CONSTANCIA DE SEGURIDAD ESTRUCTURAL DE
HOSPITAL GENERAL REGIONAL No. 1 I.M.S.S. CHARO
DELEGACION REGIONAL MICHOACAN I.M.S.S.
MUNICIPIO DE CHARO MICHOACAN

FOLIO No. 0045/2017/SEPTIEMBRE/PCM-HGR1-CHARO-IMSS/GF

MEMORIA FOTOGRAFICA

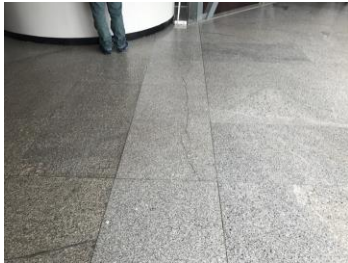
FALLA DE TENSION DIAGONAL EN VIGAS DE ACOPLAMIENTO EN MUROS DE CORTANTE Y ASENTAMIENTOS DIFERENCIALES EN PISOS POR FUERZAS DE CORTANTES OCASIONADOS POR EL SISMO

FALLA DE TENSION DIAGONAL EN VIGAS DE ACOPLAMIENTO EN MUROS DE CORTANTE Y ASENTAMIENTOS DIFERENCIALES EN PISOS POR FUERZAS DE CORTANTES OCASIONADOS POR EL SISMO
